**Informe Consolidado de Solicitud de Aclaraciones, Rectificaciones y/o Ampliaciones a la Declaración de Impacto Ambiental del Proyecto "Ampliación Centro de Distribución Autoportante y Nuevo Centro de Distribución de Congelados"**

Nombre del Titular : Empresas Carozzi S.A.  
Nombre del Representante Legal : Carlos Alberto Hormaechea Marín  
Representante Legal : Fernando José Estebanez Jequier  
Dirección : Camino Longitudinal Sur 5201, San Bernardo, Región Metropolitana.

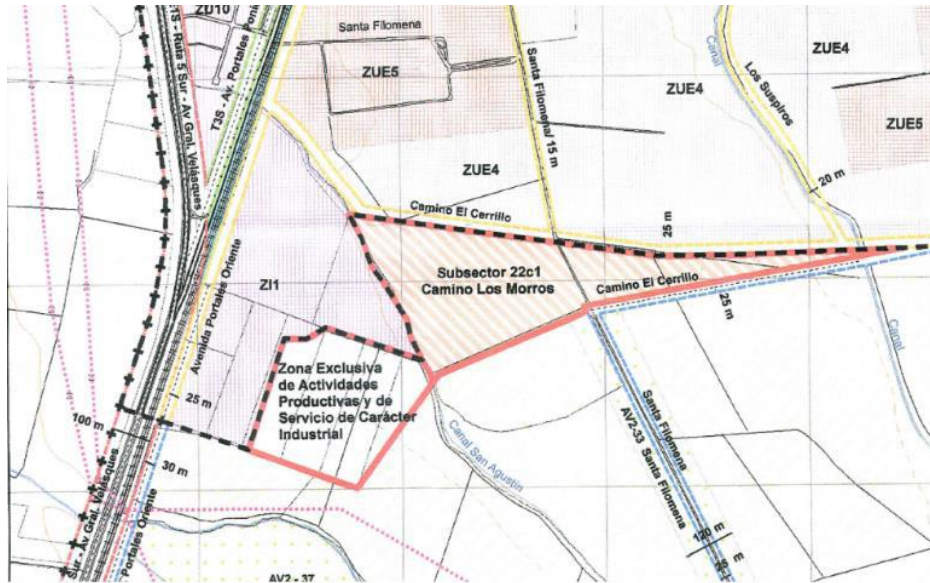
- 10.1. Se solicita al Titular presentar un Certificado de Informaciones Previas de una antigüedad inferior a 6 meses, toda vez este certificado no se encuentra dentro de los antecedentes presentados en la DIA.
- 10.2. Se solicita adjuntar calificación de instalación industrial para el proyecto existente, conforme al Art. 4.14.2. de la OGUC (art. 161 del Título VII del Decreto Supremo N° 40/12 MMA) para verificar correspondencia con la actividad permitida conforme al instrumento de planificación territorial (IPT). El titular deberá actualizar la calificación durante el proceso de evaluación del proyecto en cuestión, la cual deberá mantener la correspondencia con el IPT.
- 10.3. De acuerdo con lo indicado por la IM de San Bernardo en su Of. Ord. N° 4677 de fecha 12 de agosto de 2025:
